Berlino, 26.10.21

Avviso di sicurezza sul campo **HysteroLux™ Fluid Management System Pompa – RIF 72205000**

Riferimento WOM n.: 2021-0002

Figura 1 Indicatore dell'unità di controllo della pompa che mostra il deficit calcolato (indicatore del deficit) e il conteggio del volume del flusso in entrata (Indicatore del volume totale del flusso in entrata). Quest'ultimo indicatore si congela al raggiungimento di 32.450 ml.

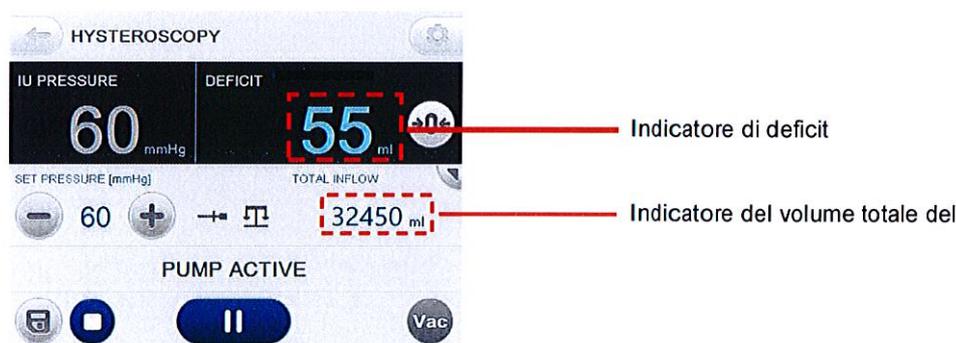
Questo avviso di sicurezza sul campo viene emesso a seguito di segnalazioni di clienti dagli Stati Uniti che riferiscono che l'indicatore del flusso in entrata dell'HysteroLux™ Fluid Management System può raggiungere il suo valore limite di 32.450 ml durante procedure di lunga durata. In questi casi, l'indicatore non segnala il volume reale del flusso in entrata. Nei casi in cui si utilizza una quantità di liquido insolitamente elevata per dilatare l'utero della paziente, il calcolo del volume del flusso in entrata e del flusso in uscita raggiunge il suo valore limite e l'indicatore dell'unità di controllo si congela al valore massimo.

Dalla nostra indagine è emersa un'anomalia del software come causa di questo congelamento dell'indicatore. Il motivo è da ricercarsi nel fatto che a 32.450 ml viene raggiunta una soglia di calcolo del software interno. Mentre la misurazione del flusso in uscita continua, accade che si avvia il conto alla rovescia del deficit accumulato fino a quel momento fino al raggiungimento di 0 ml.

W.O.M. WORLD OF MEDICINE GmbH ha sviluppato una versione software che, in caso di raggiungimento di un flusso in entrata di 28.000 ml, avverte l'utente che il valore limite sta per essere raggiunto ed è concepita per preparare l'utente a calcolare manualmente il deficit.

La nuova versione software è implementata in occasione del successivo intervento di manutenzione preventiva del Suo HysteroLux™ Fluid Management System Pompa. Se desidera aggiornare il software
